改善箇所説明図

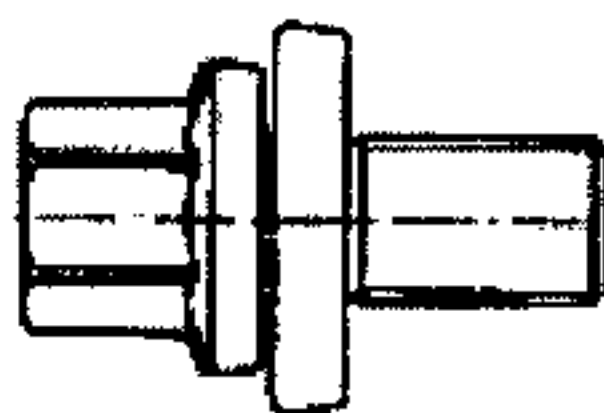
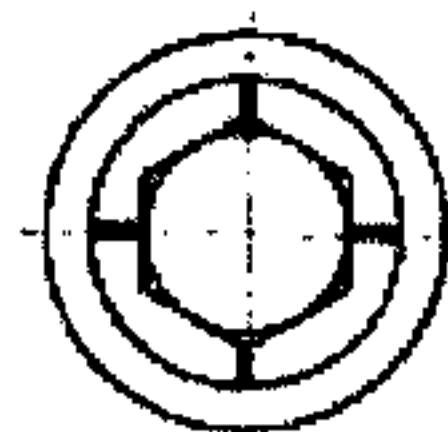
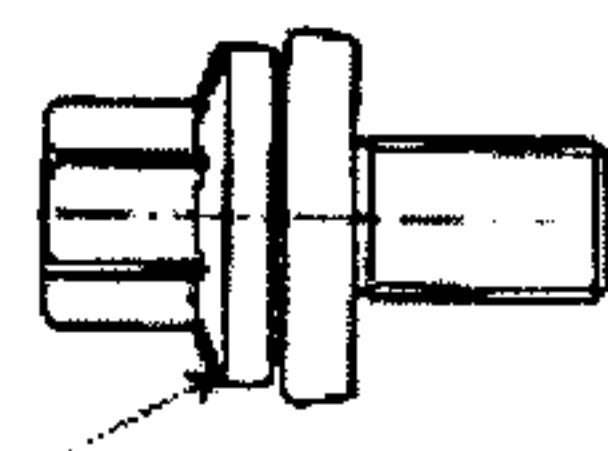
原動機において、クランクシャフトのタイミングベルトガイドプレートの取付座面の加工が不適切な為、取付座面の面積が不足しているものがあり、そのままの状態で使用を続けると、プーリー取付ボルトが弛み、異音が発生し、最悪の場合、クランクプーリーが空転、又は、クランクプーリーから補機駆動用ベルトが外れ、充電警告灯が点灯すると共に、ハンドルの操作力が増大するおそれがある。

改善前

改善後

「10」刻印あり

フランジ部径大

全車両、対策品のプーリー取付ボルトに交換すると共に、クランクシャフト及びキーを点検し、当該部位に損傷がある場合は、良品と交換する。

識別：プーリー取付ボルトのボルト頭部に黄ペイントを塗布する。
